LuK Service Info

LuK Part Nr: 332 0002 10 — 320 mm TDCA – 10 spline

Info: Flywheel Modification/
Schwungradänderung/
Modification du volant-moteur/
Modificar el Volante-motor/
Modifica volano

Model: 2040S, 2140, 2650, 2940, 3040 & 3140

Flywheel
Schwungrad
Volant-moteur
Volante-motor
Volano

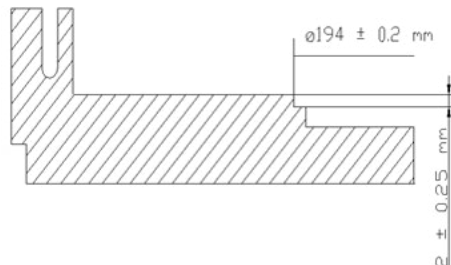
Re-machine the flywheel inner recess to a diameter of 194 ± 0.2 mm and a depth of $2 \pm .25$ mm to avoid rivets contacting flywheel.

Rectifi que el hueco interior del volante motor con un diámetro de 194 ± 0.2 mm y una profundidad de 2 ± 0.25 mm, con el fin de evitar que entre en contacto con los remaches.

Die innere Eintiefung des Schwungrads muss auf einen Durchmesser von 194 ± 0.2 mm und eine Tiefe von 2 ± 0.25 mm bearbeitet werden, um zu verhindern, dass Nieten mit dem Schwungrad in Berührung kommen.

Rettifi care nuovamente la cavità interna del volano a un diametro di 194 ± 0.2 mm e una profondità di 2 ± 0.25 mm per evitare che i rivetti tocchino il volano.

Ré-usinez la cavité intérieure du volant-moteur de sorte à obtenir un diamètre de 194 ± 0.2 mm et une profondeur de 2 ± 0.25 mm pour éviter que les rivets ne touchent le volant-moteur.
